Fra: Liv Marit Honne[liv.marit.honne@ramboll.no]
Sendt: 04.09.2020 09:07:48
Til: Drage, Sigrid Lund; Flaten, Anne Cathrine; Postmottak FMTL
Kopi: Anne-Lise Bratsberg; Lise Støver
Tittel: RE: E6 UV - Spørsmål til deponisøknad BAA10

Fra: Lise Støver <lise.stover@ramboll.no>
Sendt: onsdag 19. august 2020 15:36
Til: Drage, Sigrid Lund <fmtlsld@fylkesmannen.no>
Kopi: Anne-Lise Bratsberg <anne-lise.bratsberg@nyeveier.no>; Liv Marit Honne <liv.marit.honne@ramboll.no>
Emne: E6 UV - Spørsmål til deponisøknad BAA10

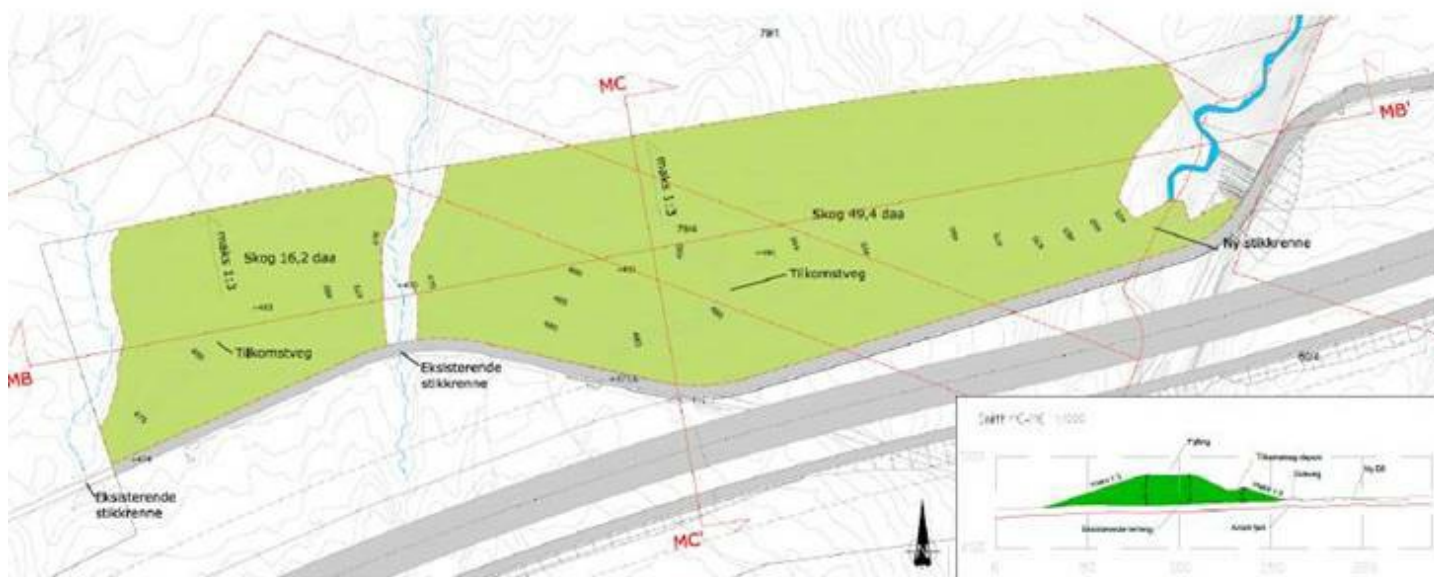
Altså, ikke nødvendigvis en revidert søknad, men en del tilleggsopplysninger ser vi behov for.

Fint, takk for tilbakemeldinger! Vi justerer bekkeløpet og sender tilleggsopplysninger så snart vi har det klart.
